Comune di
MARZABOTTO

Comune di
VERGATO

**DOCUMENTO DI OSSERVAZIONI D'UFFICIO AL PSC E AL RUE
ADOTTATI E CONSEGUENTI MODIFICHE DA INTRODURRE ALLA
PROPOSTA DI ACCOGLIMENTO**

COMUNI DI MARZABOTTO E VERGATO
OSSERVAZIONE D'UFFICIO AL PSC E AL RUE ADOTTATI
E CONSEGUENTI MODIFICHE DA INTRODURRE IN BASE ALLA PROPOSTA
DI ACCOGLIMENTO

Osservazioni n.: 10 - 11

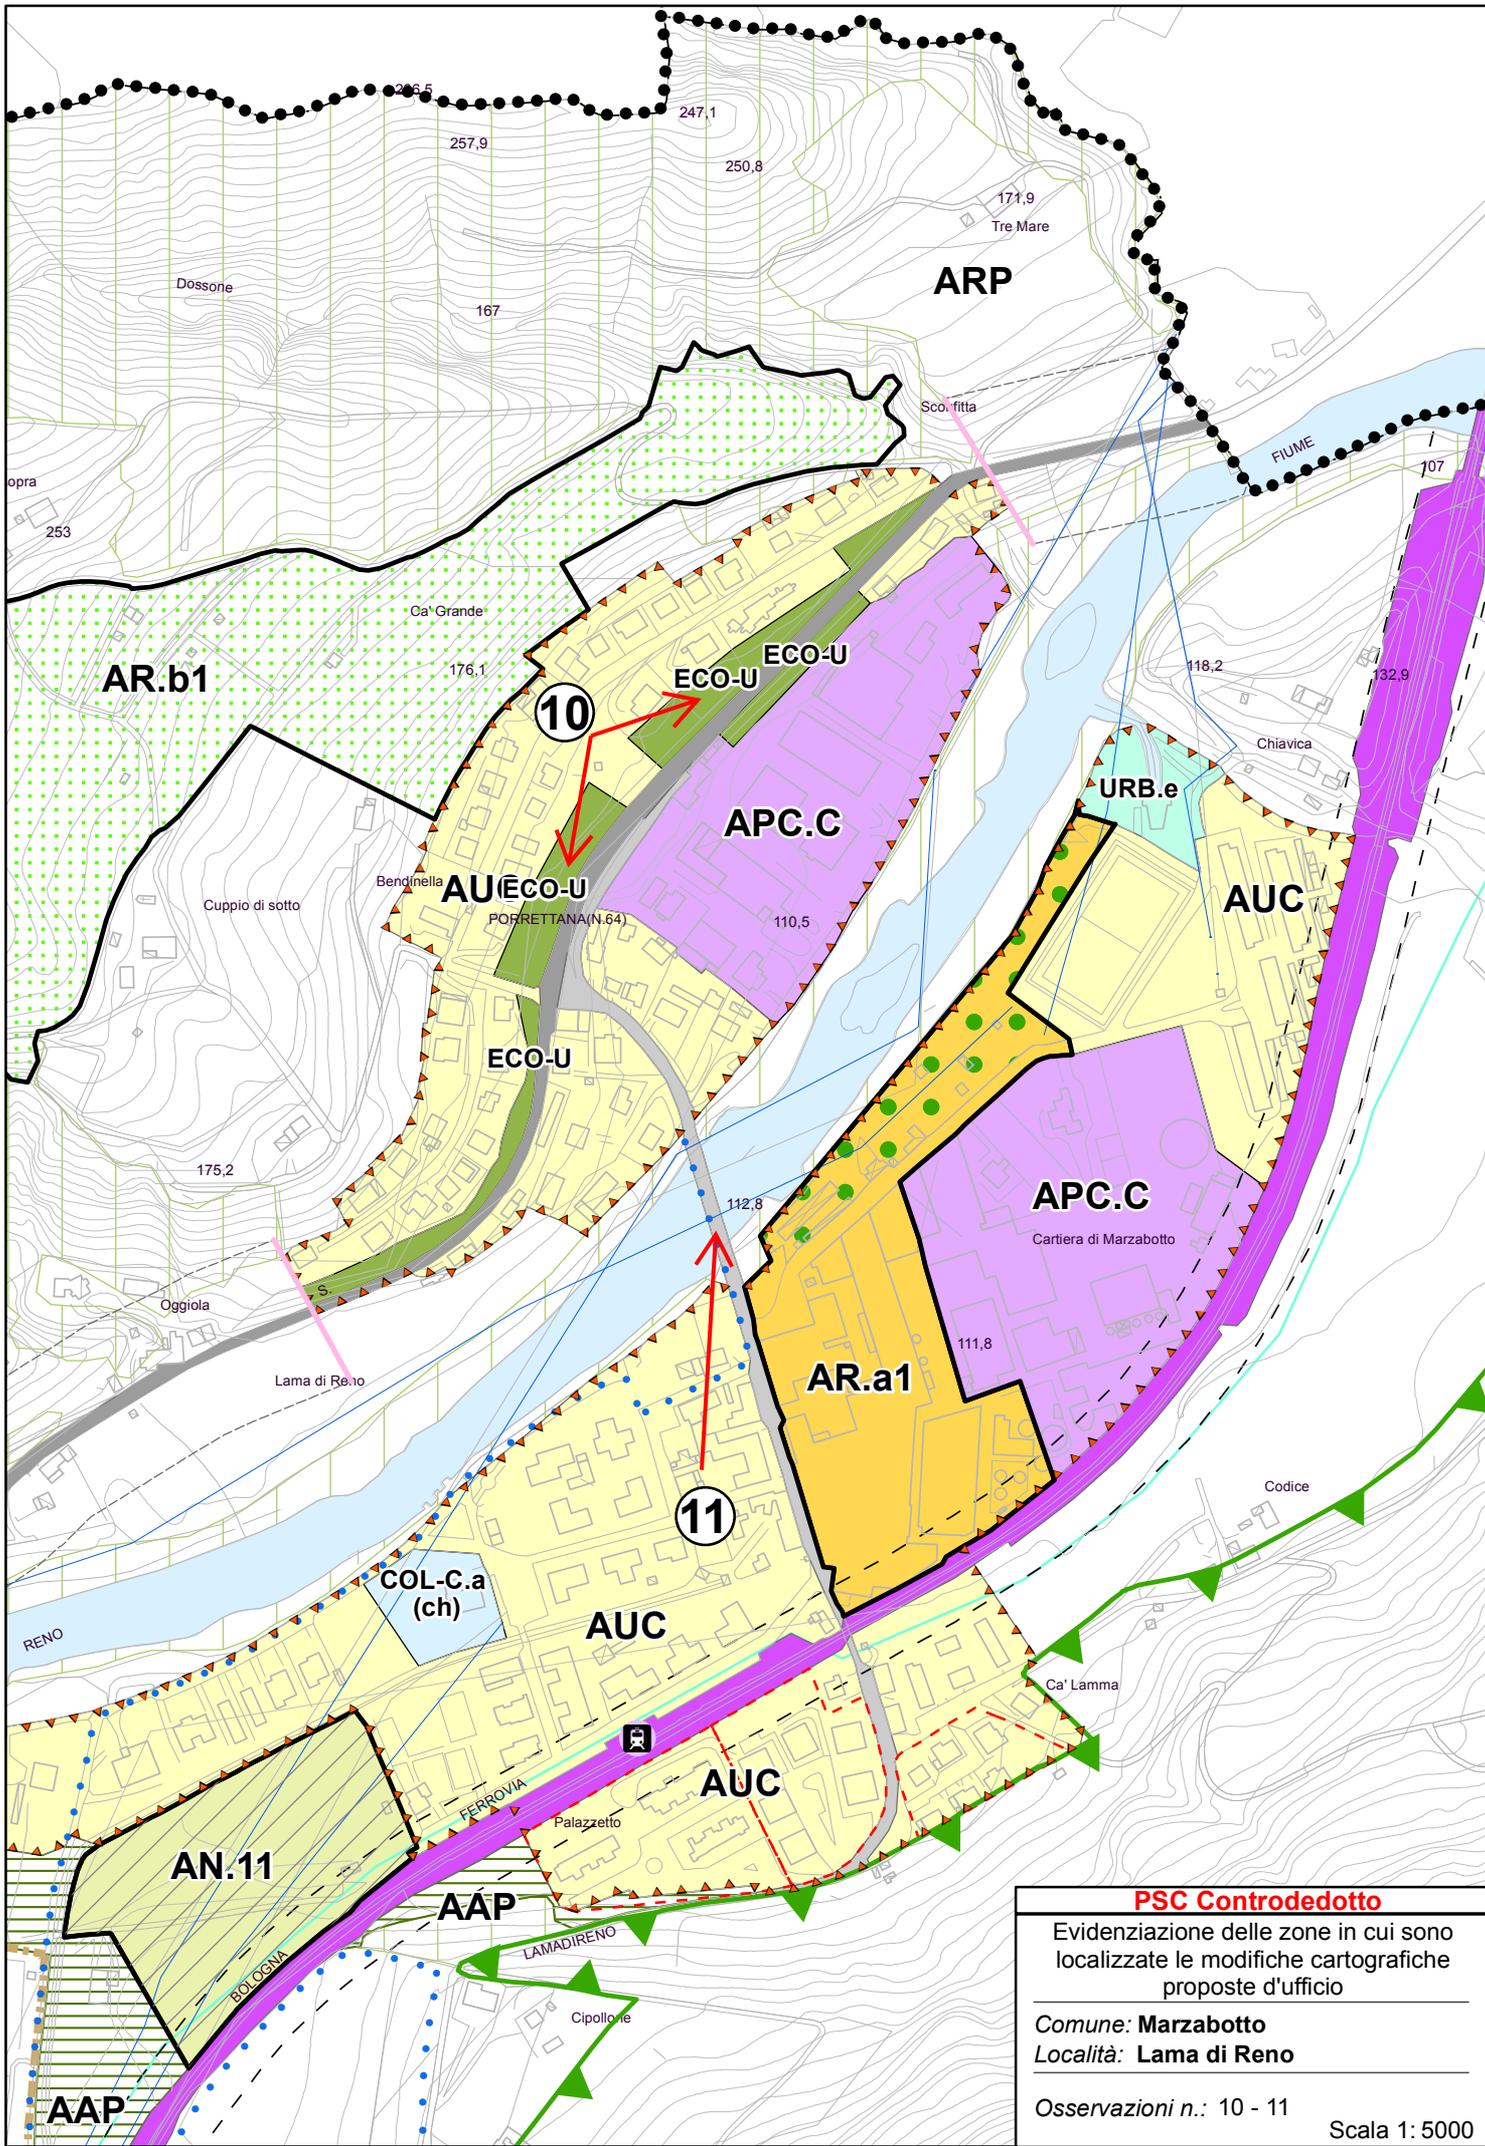
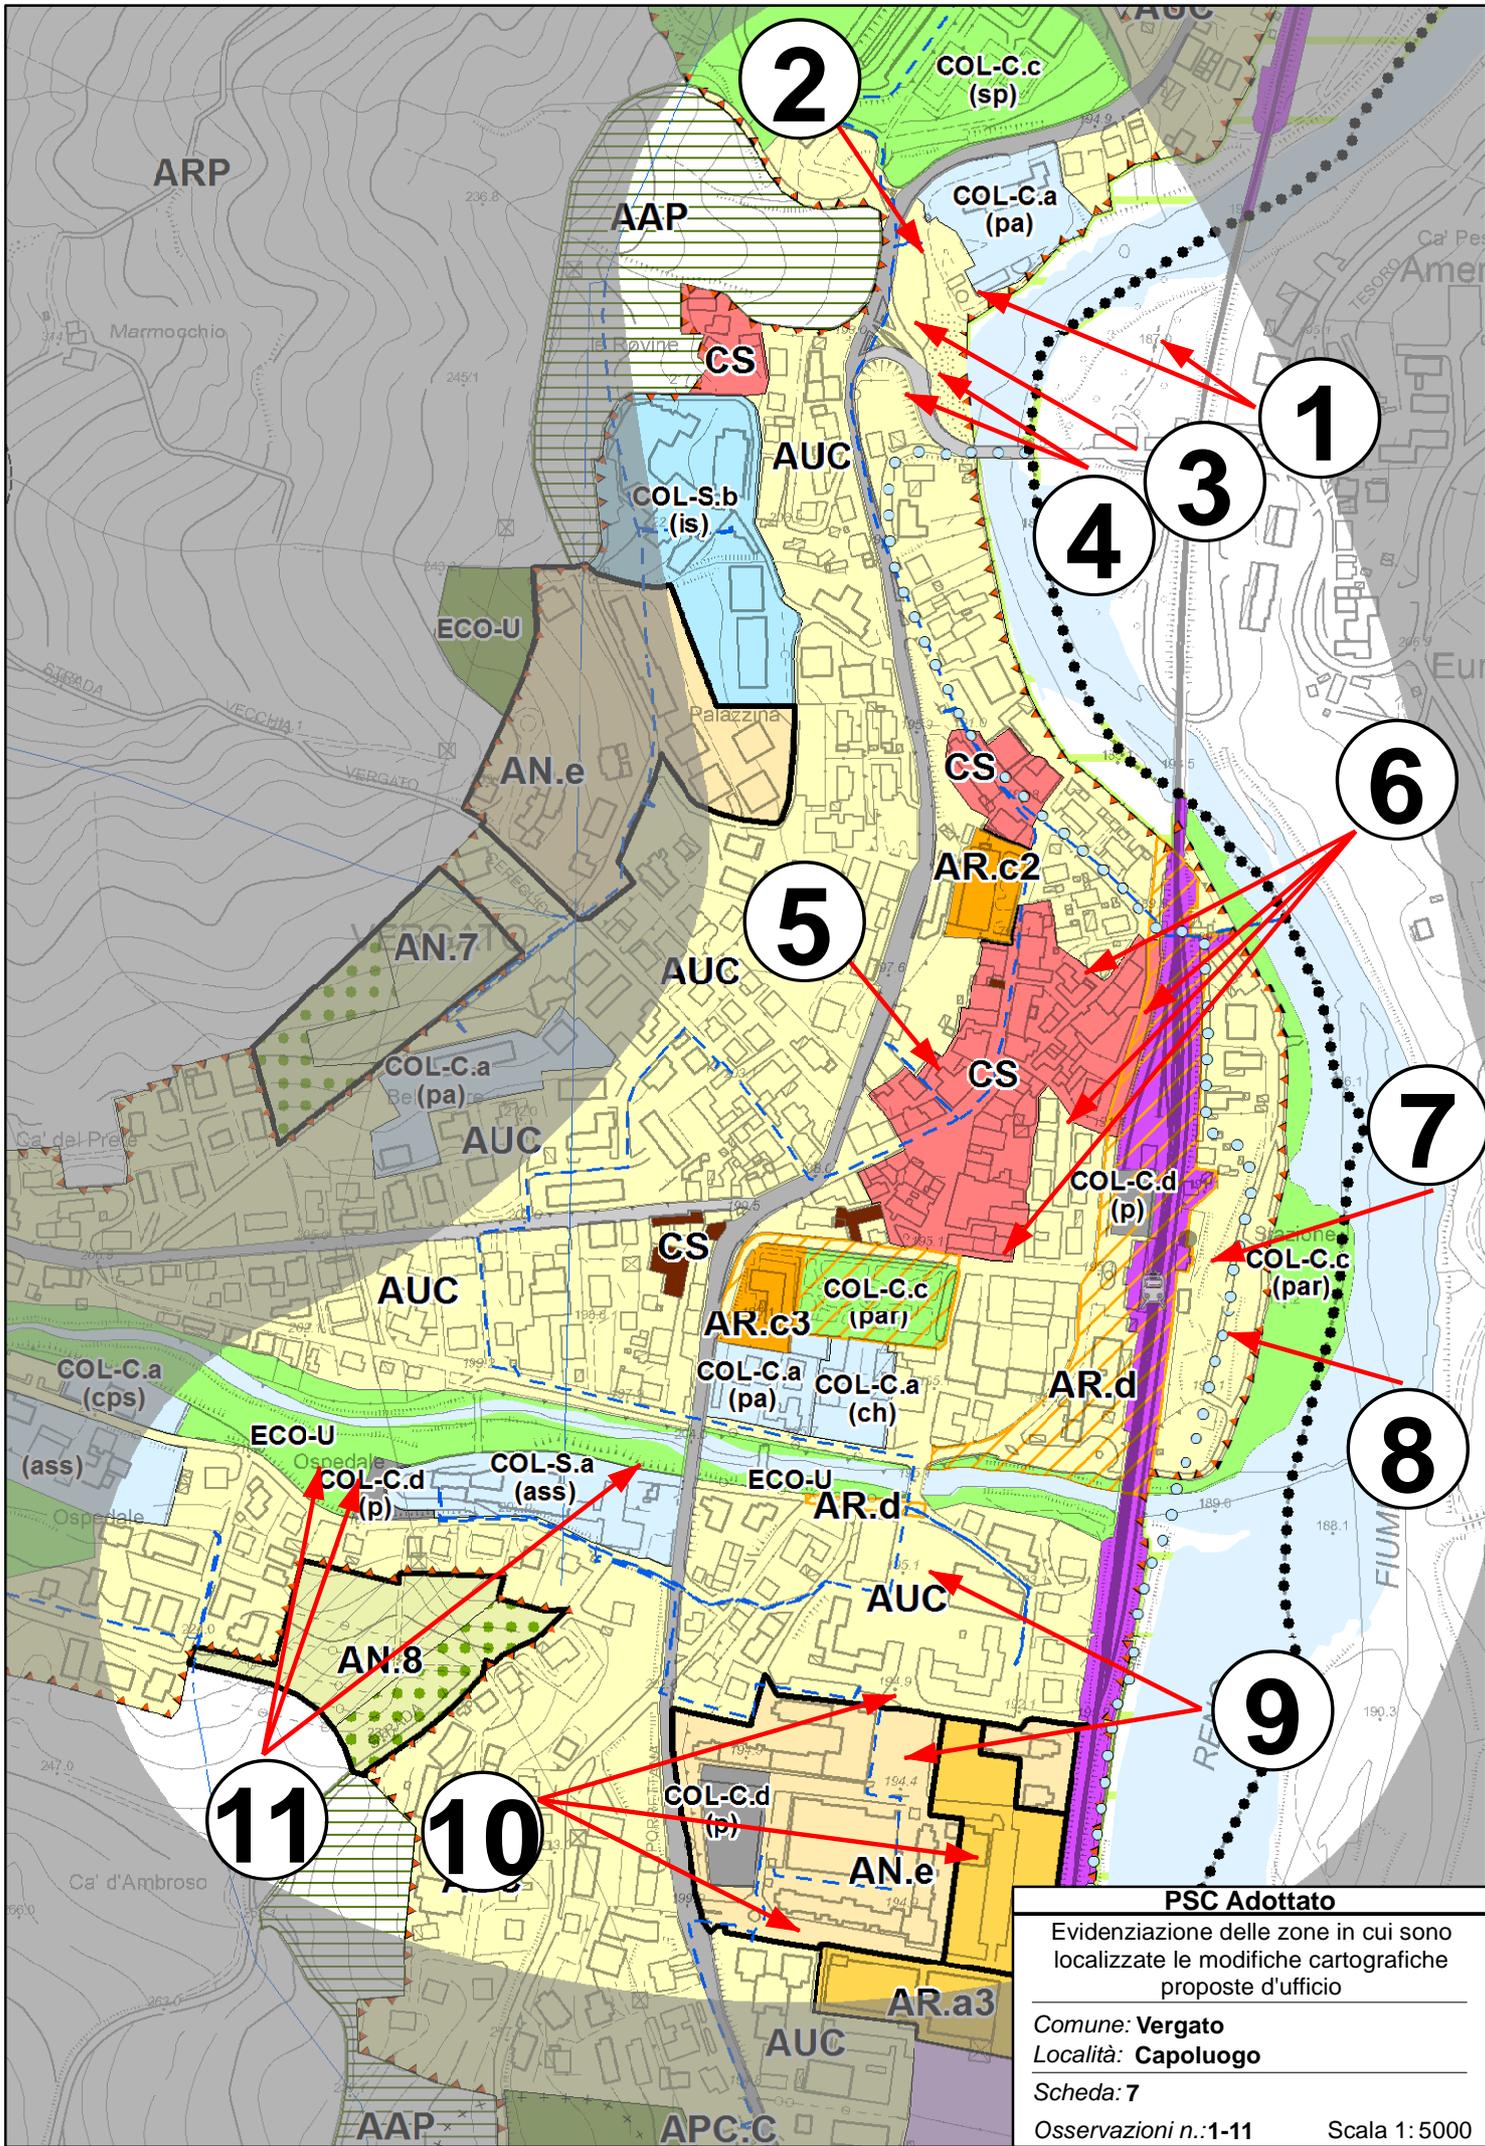
- Classificazione come ECO-U (ambito per dotazioni ecologiche di livello comunale) anziché come COL-L delle aree a verde comprese tra la SS64 e l'ambito produttivo a nord (10);
- Evidenziazione come Viabilità Comunale (anziché locale) della viabilità interna al centro abitato – via Lama di Reno (11);
